**Lista di controllo per la valutazione preliminare
(art. 6, comma 9, D.Lgs. 152/2006)**

AUTOSTRADA A14 BOLOGNA-BARI-TARANTO, TRATTO BOLOGNA BORGO PANIGALE - BOLOGNA SAN LAZZARO, POTENZIAMENTO IN SEDE DEL SISTEMA AUTOSTRADALE E TANGENZIALE DI BOLOGNA – PASSANTE DI BOLOGNA. DEMOLIZIONE E RICOSTRUZIONE VIADOTTI RENO E SAVENA (MODIFICA CONFIGURAZIONE DI PROGETTO)

Figura 32 – Fasi realizzative

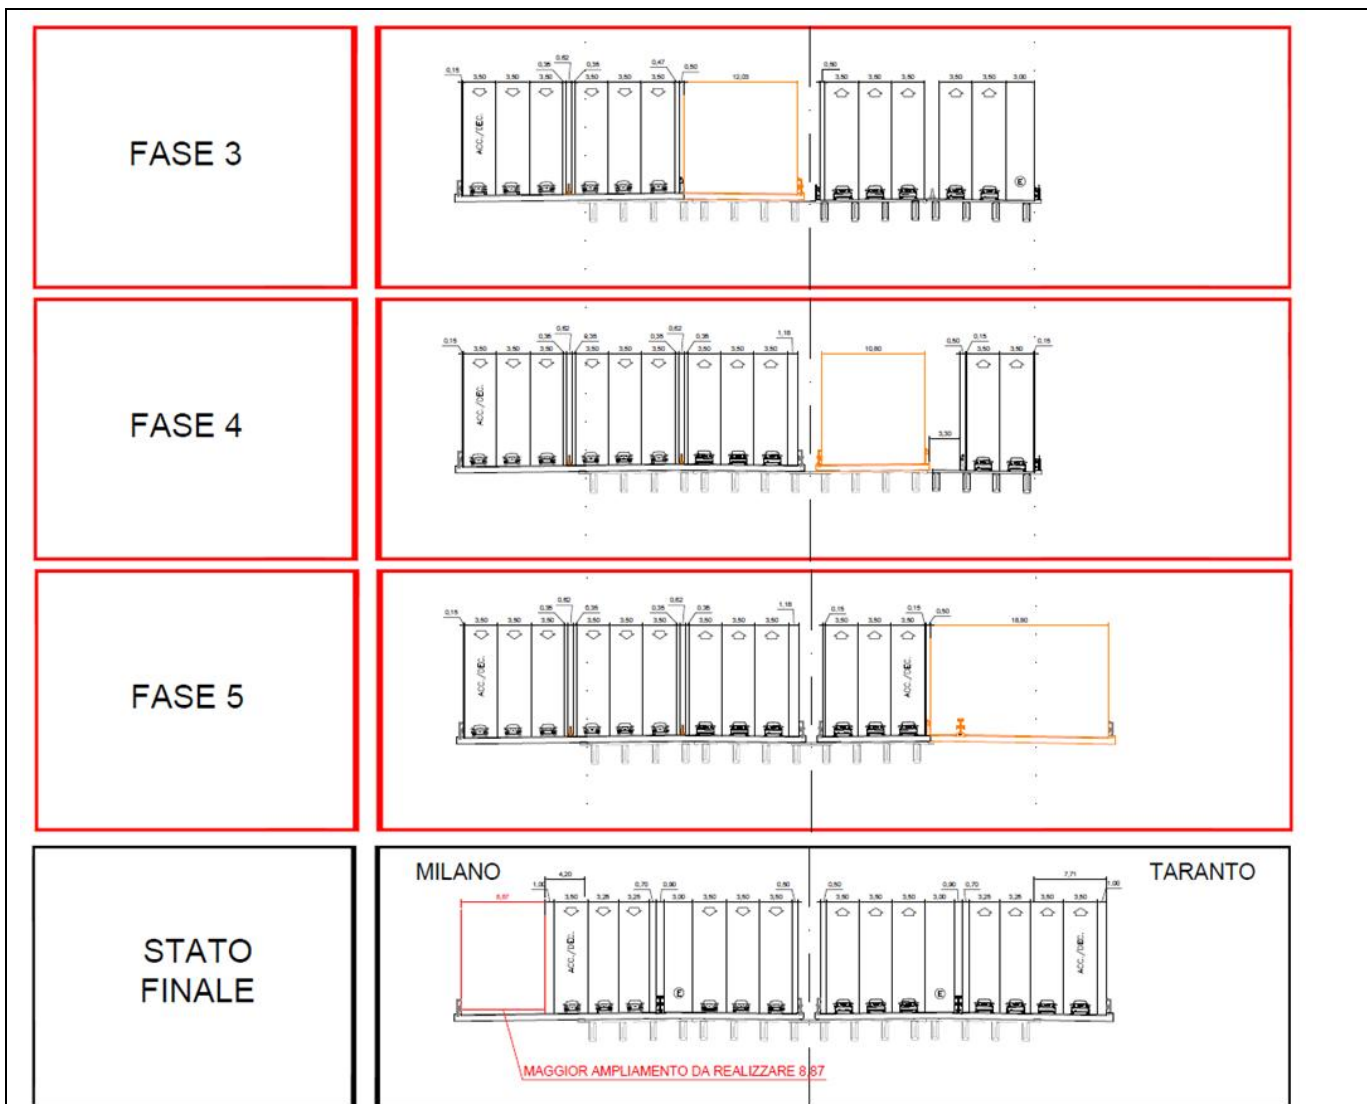
I due ponti nuovi saranno realizzati in diverse fasi:

- in prima fase si realizzerà l'ampliamento che ospiterà la futura tangenziale nord, completamente esterna all'attuale sedime;
- in seconda fase, dopo aver spostato il traffico della tangenziale nord, verrà demolita la struttura attuale sulla tangenziale e realizzata la nuova struttura che ospiterà l'autostrada nord;
- in terza fase, dopo aver spostato il traffico dell'autostrada nord, verrà demolita la struttura attuale sull'autostrada e realizzata la nuova struttura che ospiterà l'autostrada sud;
- in quarta fase, dopo aver spostato il traffico dell'autostrada sud, verrà demolita la struttura attuale sull'autostrada e realizzata la nuova struttura che ospiterà la tangenziale sud;
- in quinta fase, dopo aver spostato il traffico della tangenziale sud, verrà demolita la struttura attuale sulla tangenziale e realizzato l'ampliamento per raggiungere l'assetto finale.
